アーチブリックリペアキットと旧タイプの違い

アーチブリックリペアキットの内容一覧

1 シーリングプレートの穴が形状変更 & 六角ボルトが皿ネジに変更

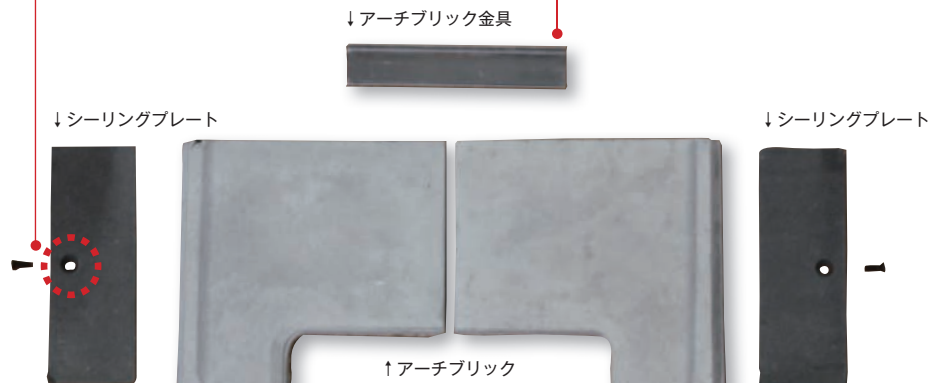
- 六角ボルトの突き出しがなくなります。

| <p>旧</p> <ul style="list-style-type: none"> ・シーリングプレート [1301859] ・六角ボルト 1/4-20×7/8 SS [30002287] | <p>→</p> | <p>新</p> <ul style="list-style-type: none"> ・シーリングプレート [1301859] ・皿ネジ 1/4-20×3/4 BLK [1200881] |

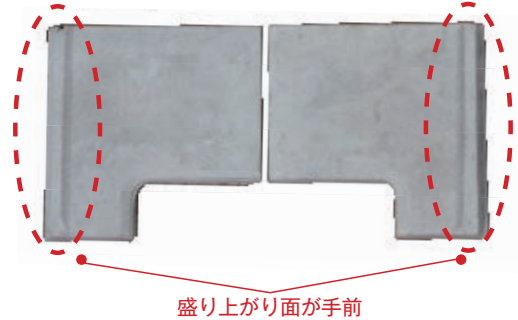
- 5 両側のシーリングプレートを留めている六角ボルト（品番：30002287）を外し、シーリングプレートを外します。

注意 本体にセメントが残っている場合には、ドライバー等でこそぎ落としてください。残ったままだと新しいシーリングプレートの納まりが悪くなります。

- 6 新しい両側のシーリングプレートを#3プラス皿ネジ（品番：1200881）で留めます。
（耐熱グリスを塗付、ワッシャー不要）
